# H29府民公募型整備事業(府民提案型)

# 安心・安全整備

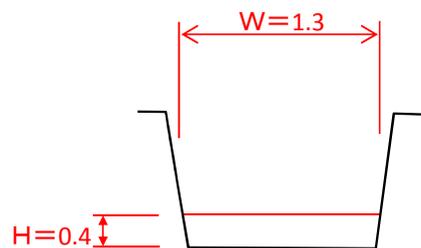
受付番号	57	路河川名	西ノ谷川(砂防)	提案内容	流路工浚渫	対応案	一部実施(採択:浚渫工)
審査番号	西 - 41	箇所名	福知山市 岩崎地内	現在の 状況	砂防堰堤より下流へ約30mで流路工が狭く なっており、土砂が堆積している。	実施できな い理由	著しい堆積が見られない。 (堆積の著しい箇所のみ実施)

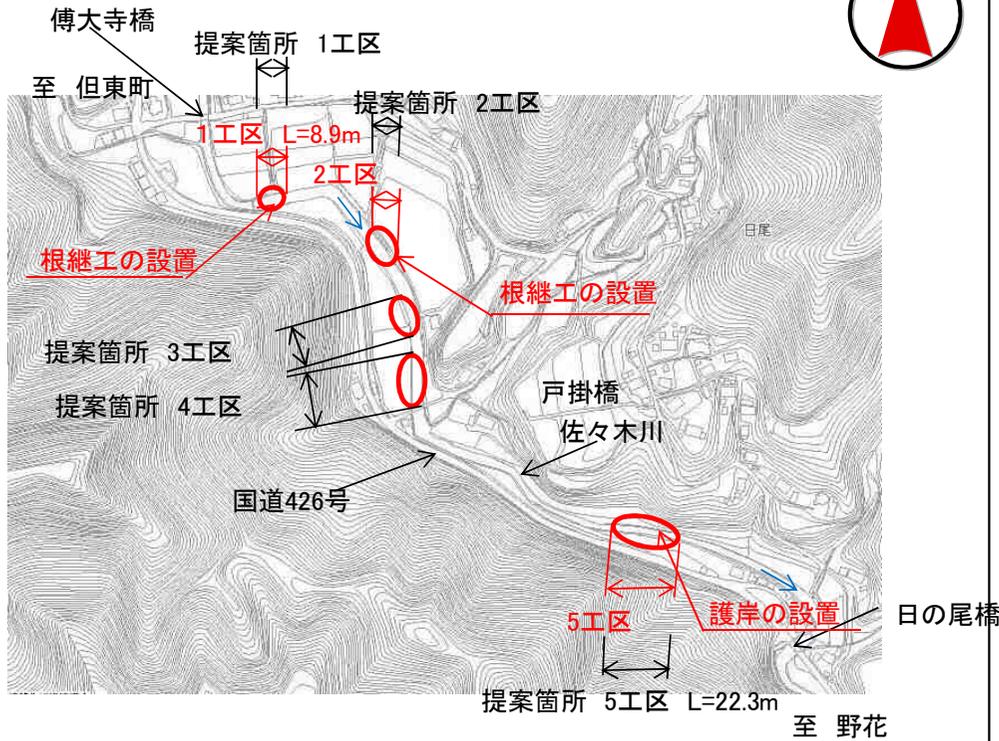
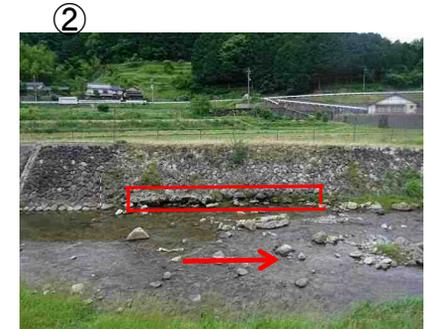
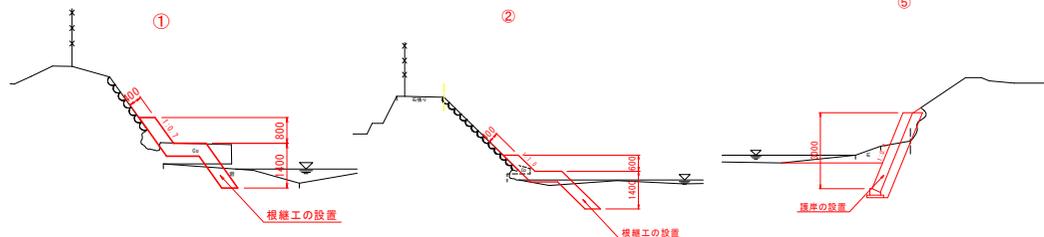
受付番号	53	路河川名	佐々木川	提案内容	護岸改修、根固による補強	対応案	一部実施(採択:護岸工、根継ぎ工)
審査番号	西 - 42	箇所名	福知山市 日尾 地内	現在の 状況	空積み護岸欠損、空洞化	実施できない理由	③④は緊急性が低い

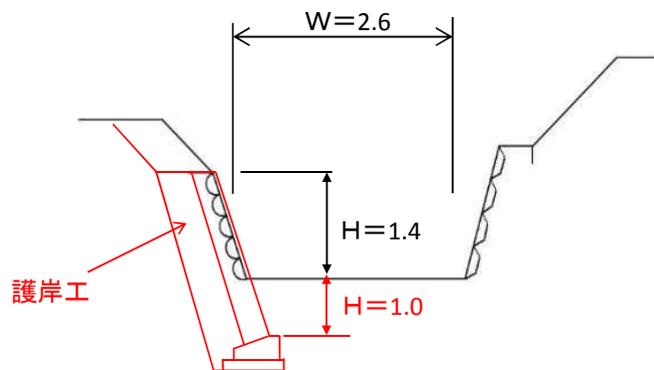
受付番号	127	路河川名	平石川	提案内容	護岸補修(2箇所)	対応案	一部実施(採択:護岸工)
審査番号	西 - 43	箇所名	福知山市 三俣地内	現在の 状況	浸食により護岸が崩れている。	実施できない理由	②は緊急性が低い

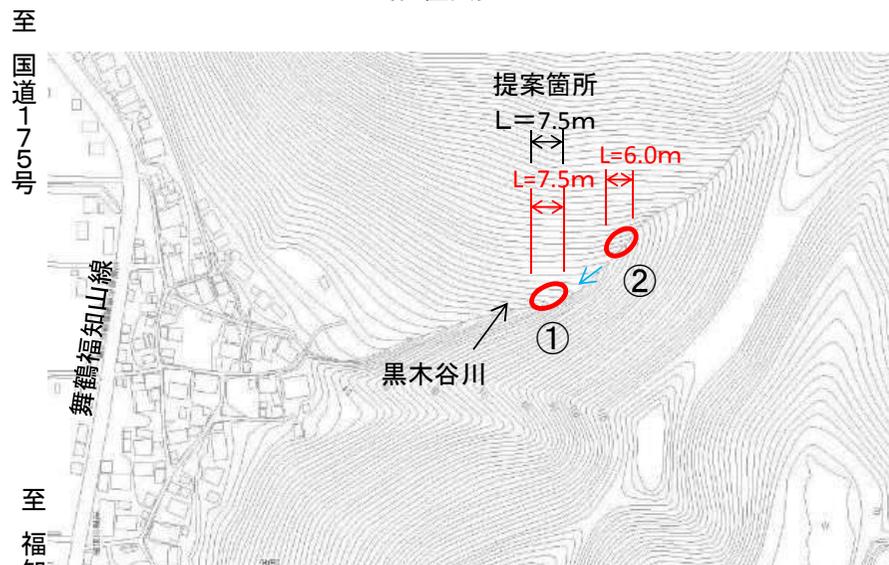
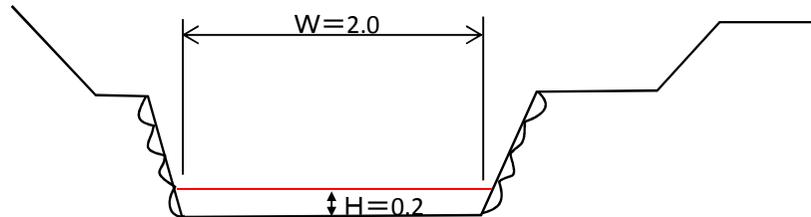
受付番号	19	路河川名	黒木谷川(砂防)	提案内容	流路工底部補修	対応案	不採択(他事業実施)
審査番号	西 - 44	箇所名	福知山市 字池部地内	現在の 状況	豪雨により流路工底部が洗掘されている。	実施できない理由

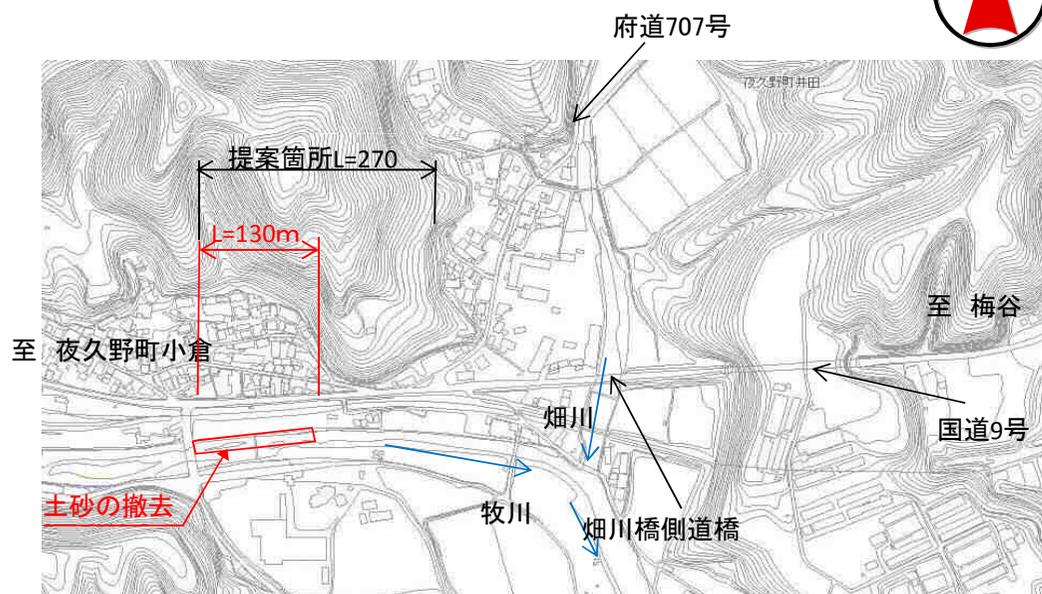
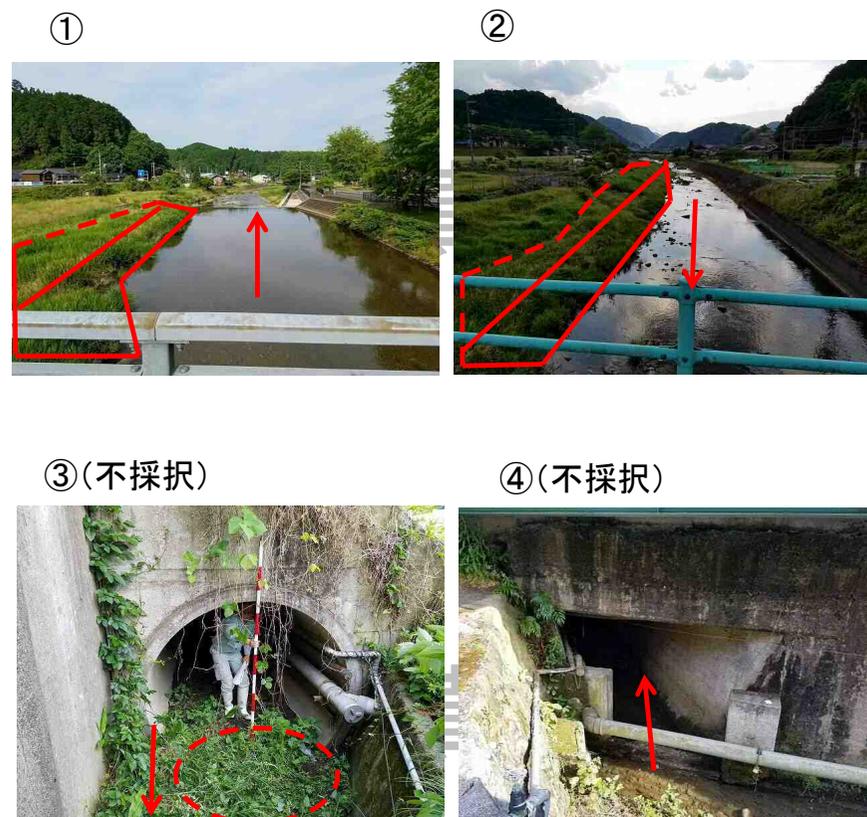
受付番号	219	路河川名	牧川	提案内容	浚渫 消防中継管の足場の改善	対応案	不採択(他事業実施)
審査番号	西 - 45	箇所名	福知山市 夜久野町井田 地内	現在の 状況	河川と消防用中継管があるトンネル の中に土砂が堆積している状態	実施できな い理由	③④トンネルは管理施設では無いため実 施しない

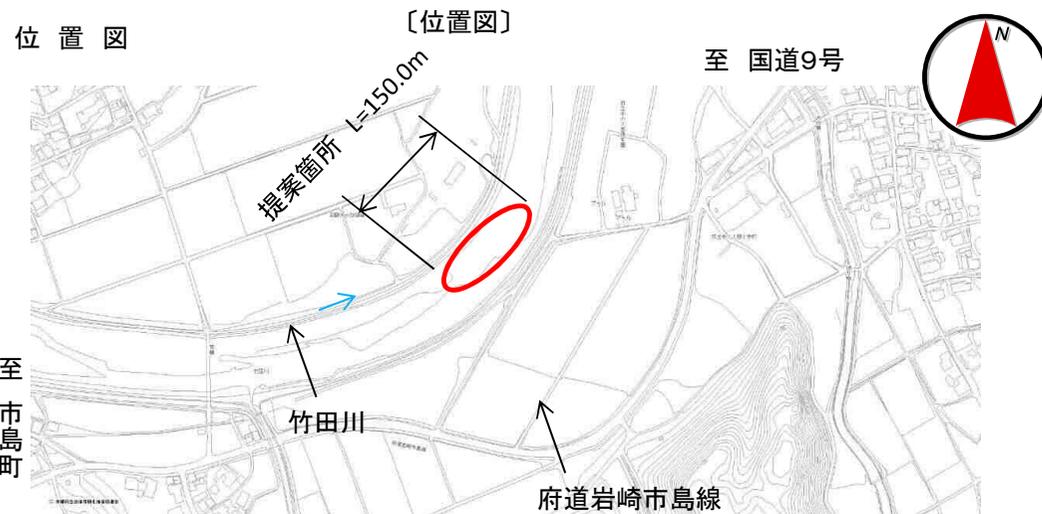
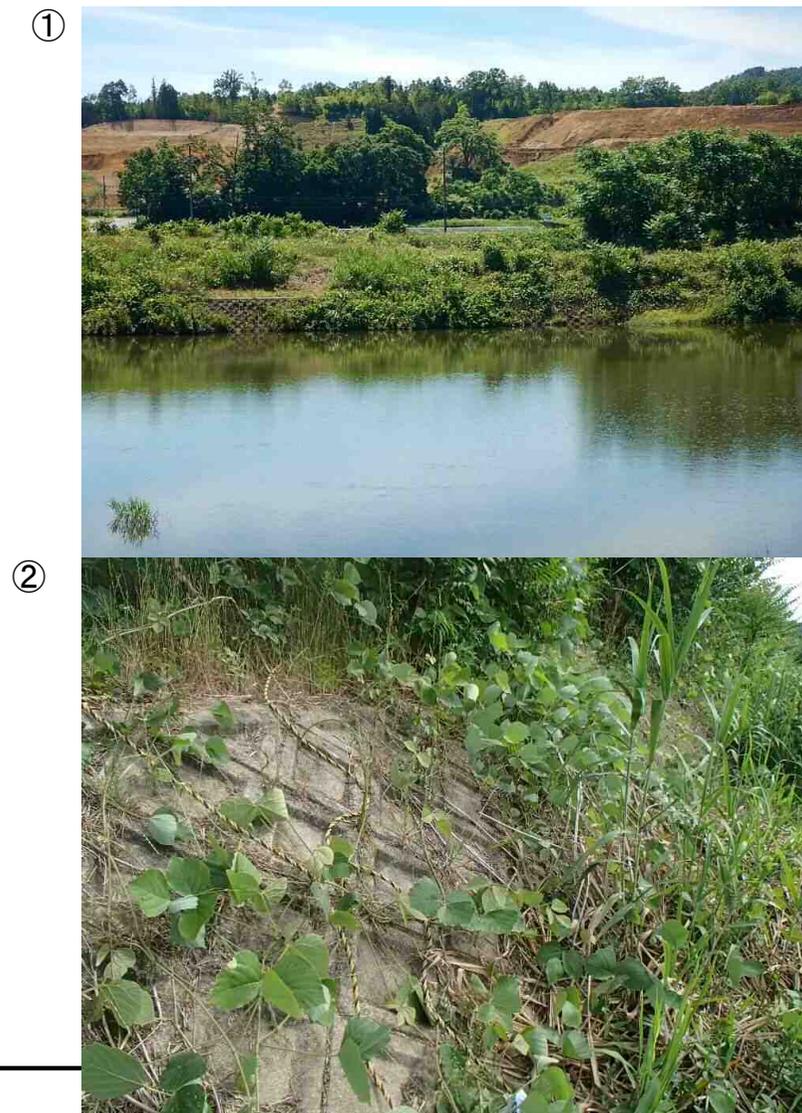
受付番号	132	路河川名	竹田川	提案内容	護岸補修	対応案	不採択(他事業実施)
審査番号	西 - 46	箇所名	福知山市 笹場地内	現在の 状況	異常な箇所は見受けられなかった。	実施できない理由	現時点で水位が高いため状況の確認ができない。

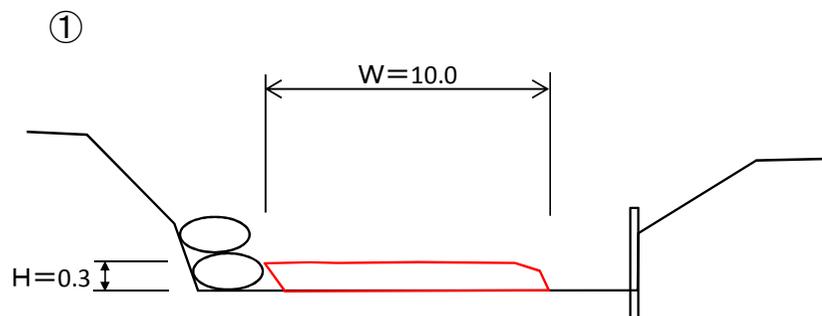
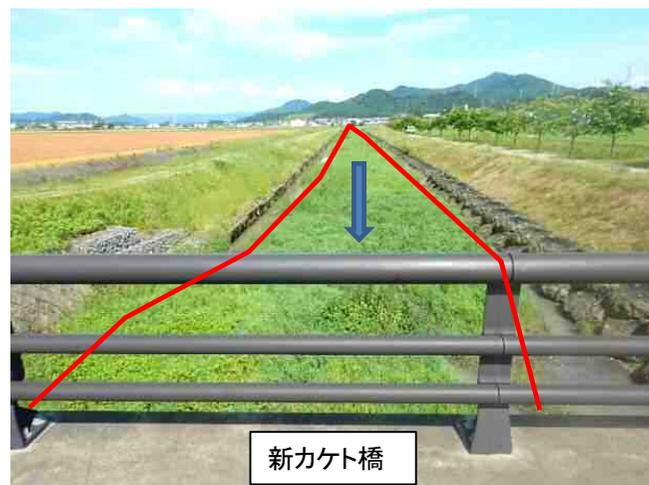
受付番号	23	路河川名	大谷川	提案内容	浚渫	対応案	不採択
審査番号	西 - 47	箇所名	福知山市 字土地内	現在の 状況	土砂の堆積あり(深さ30cm程度)	実施できない理由	緊急性が低い

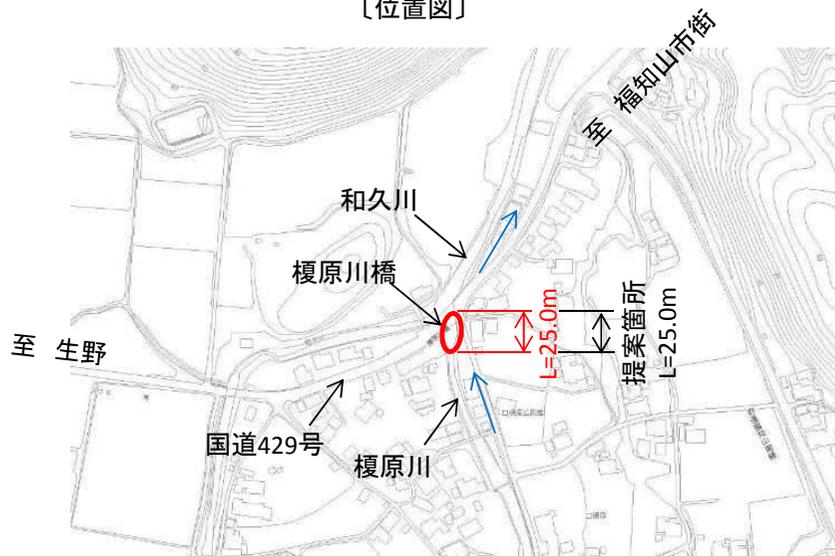
受付番号	39	路河川名	榎原川	提案内容	浚渫	対応案	不採択
審査番号	西 - 48	箇所名	福知山市 口榎原地内	現在の 状況	土砂の堆積あり(深さ30cm程度)	実施できない 理由	緊急性が低い

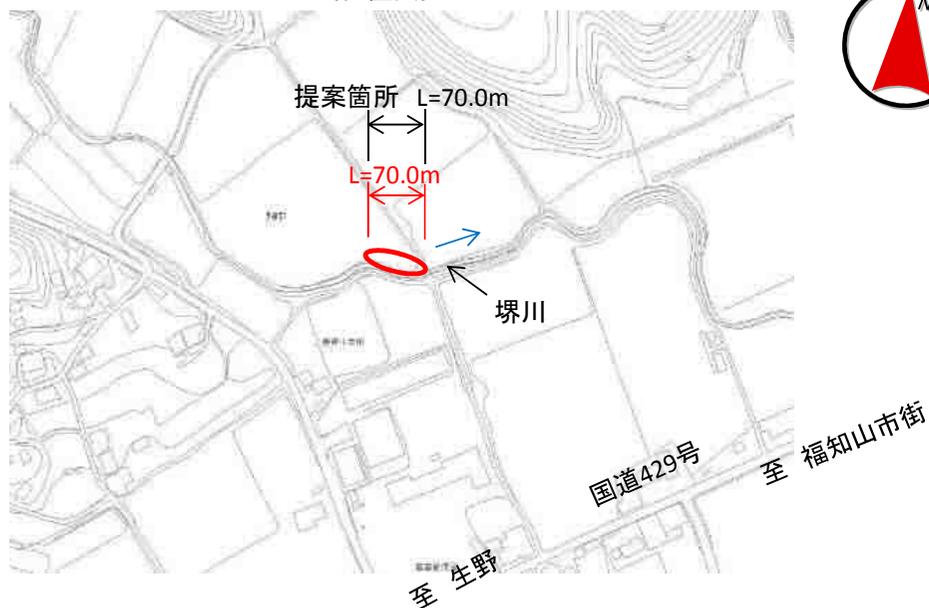
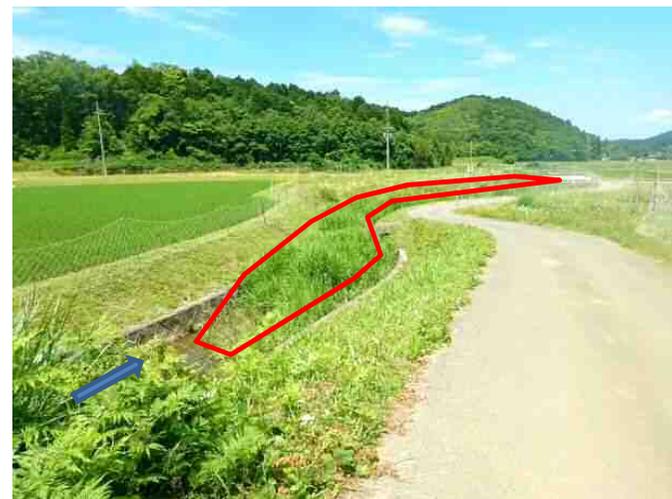
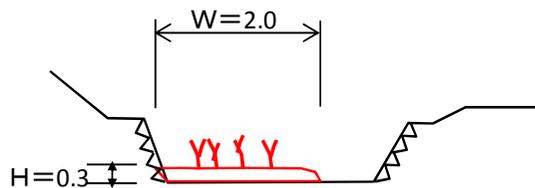
受付番号	55	路河川名	堺川	提案内容	浚渫	対応案	不採択
審査番号	西 - 49	箇所名	福知山市 字畑中芋垣地内	現在の 状況	植生は繁茂しているが土砂の堆積は少量とみられ断面阻害としては少ないと思われる。	実施できない理由	緊急性が低い

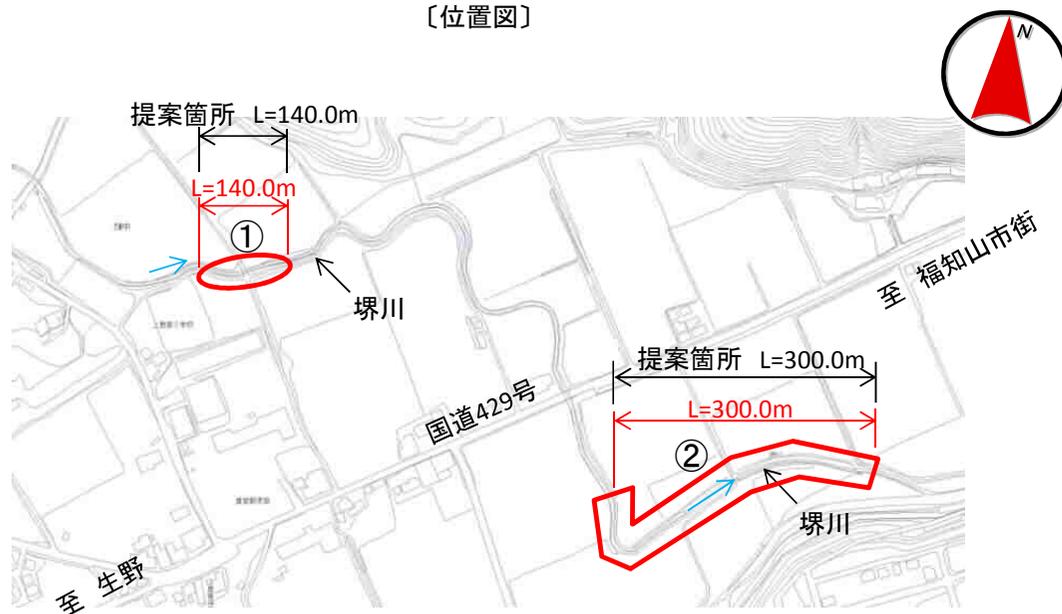
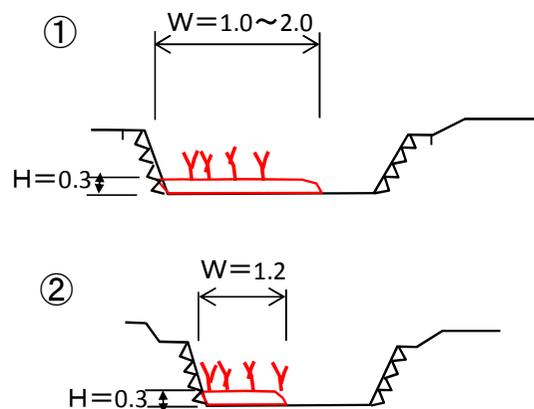
受付番号	66	路河川名	堺川	提案内容	浚渫	対応案	不採択
審査番号	西 - 50	箇所名	福知山市 畑中、樽水地内	現在の 状況	植生は繁茂しているが土砂の堆積は少量とみられ断面阻害としては少ないと思われる。	実施できない理由	緊急性が低い

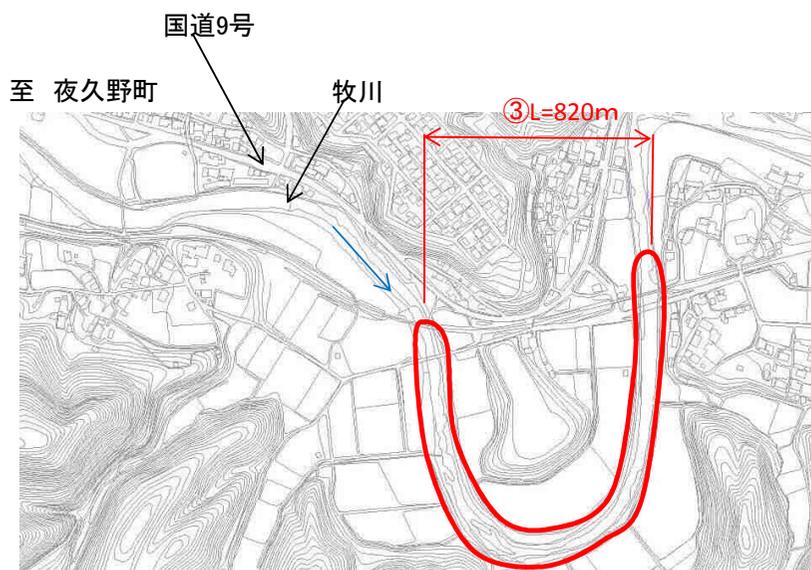
受付番号	147	路河川名	牧川	提案内容	旧堰の撤去及び天然岩の除去 浚渫	対応案	不採択
審査番号	西 - 51	箇所名	福知山市 大見長祖 地内	現在の 状況	天然の岩や堰の一部が河川の洪水時流れの妨げになっている。また、土砂が堆積している。	実施できない理由	緊急性が低い

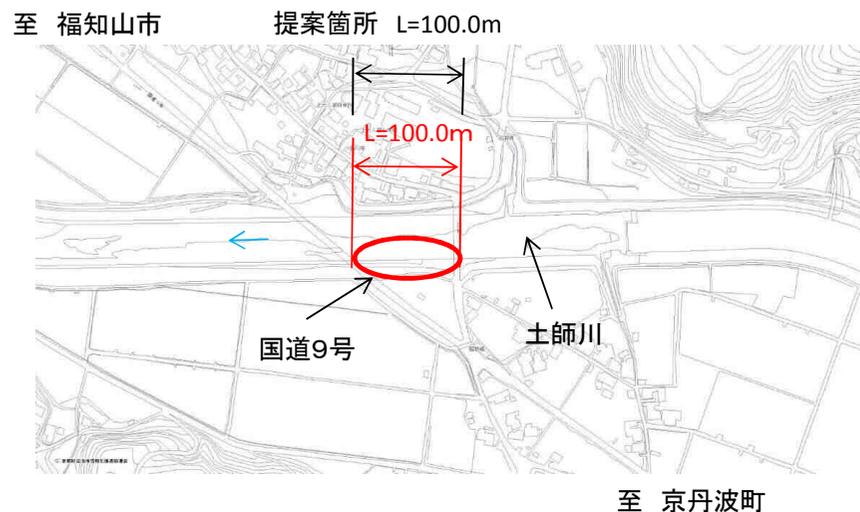
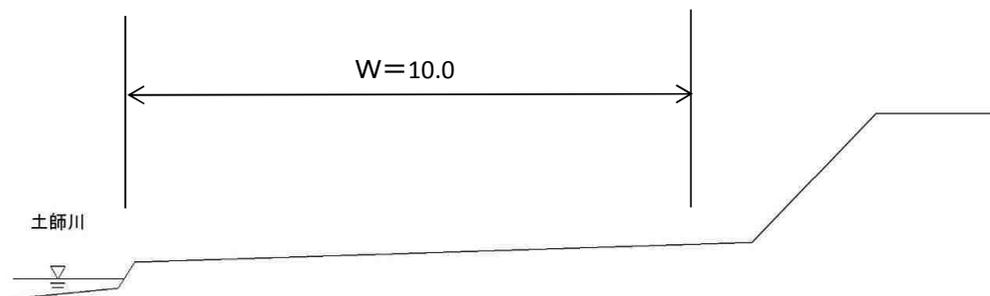
受付番号	59	路河川名	土師川	提案内容	除草	対応案	不採択
審査番号	西 - 52	箇所名	福知山市 堀越地内	現在の 状況	雑木や雑草が茂っており、出水時に流れを 阻害する可能性がある。	実施できな い理由	緊急性が低い

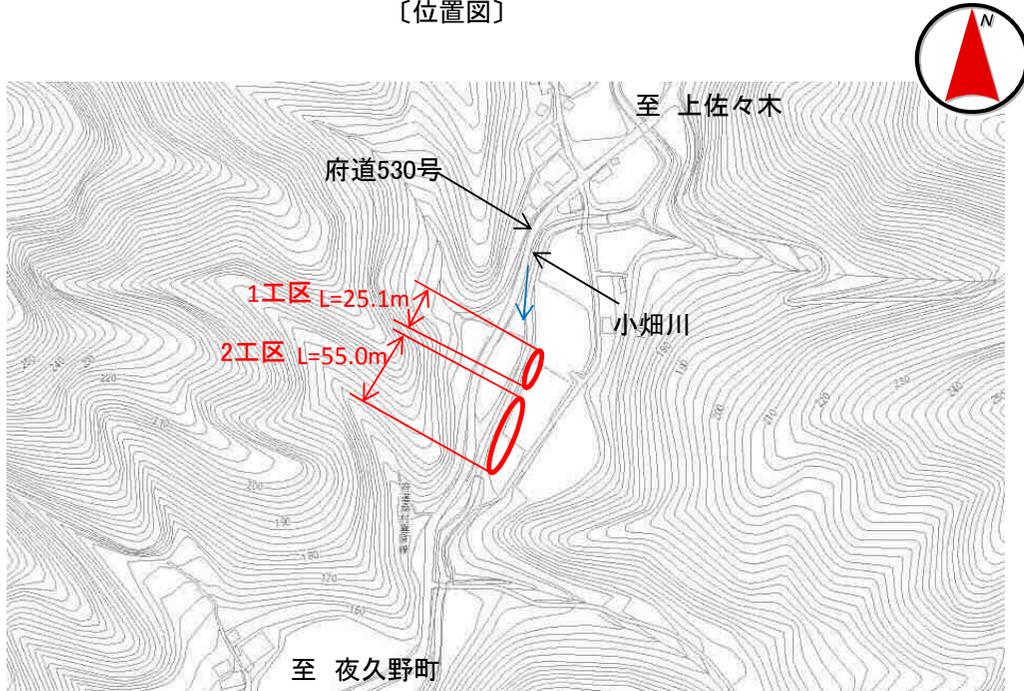
受付番号	227	路河川名	小畑川	提案内容	護岸補修	対応案	不採択
審査番号	西 - 53	箇所名	福知山市 夜久野町畑(小畑) 地内	現在の 状況	石積みが崩れ、法面が下がってきている様子が見られる。	実施できない理由	緊急性が低い

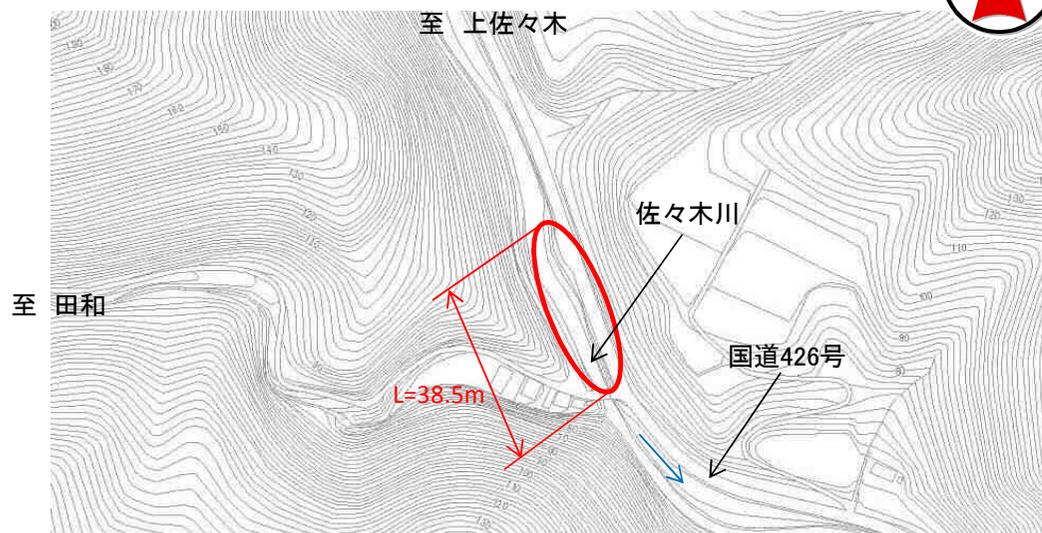
受付番号	54	路河川名	佐々木川	提案内容	護岸補修	対応案	不採択
審査番号	西 - 54	箇所名	福知山市 常願寺 地内	現在の 状況	法面が崩落している状況。	実施できない理由	緊急性が低い

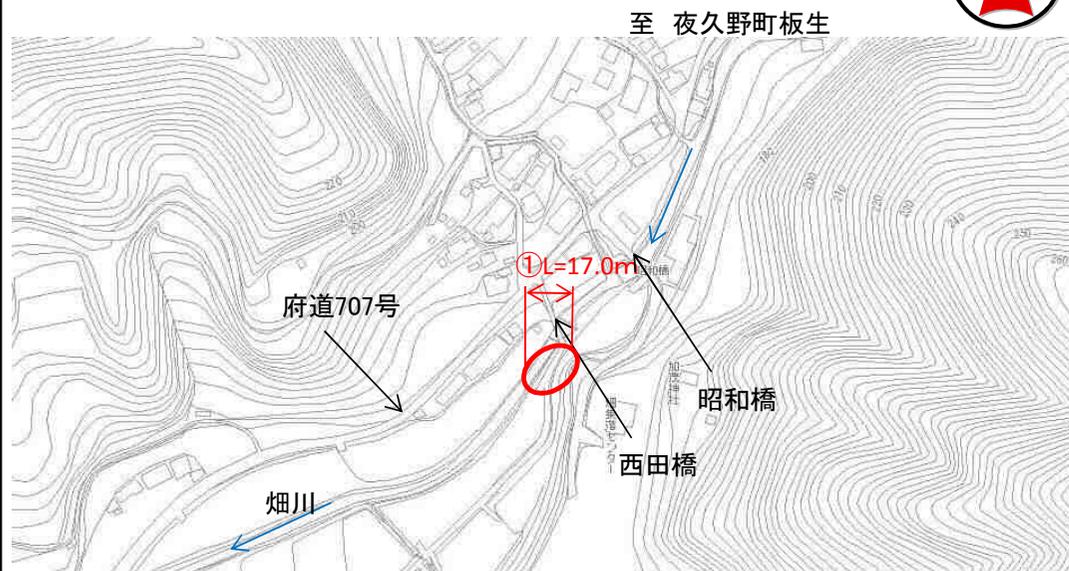
受付番号	103	路河川名	牧川	提案内容	護岸補修	対応案	不採択
審査番号	西 - 55	箇所名	福知山市 夜久野町平野 地内	現在の 状況	土羽護岸浸食	実施できない理由	緊急性が低い
